改善箇所説明図

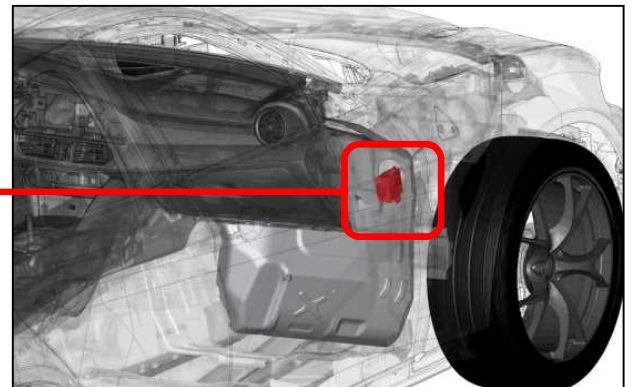
基準不適合部位

アダプティブヘッドライトを制御するヘッドライトコントロールユニットにおいて、製造管理が不適切なため、ヘッドライトセンサーのキャリブレーションが適正に実施されていないものがある。そのため、車両の積載状態により、光軸が適正に修正されず、前照灯に係る保安基準第 32 条に適合しないおそれがある。

全車両、ヘッドライトコントロールユニットに、ヘッドライトセンサーに関わるキャリブレーションを実施する。
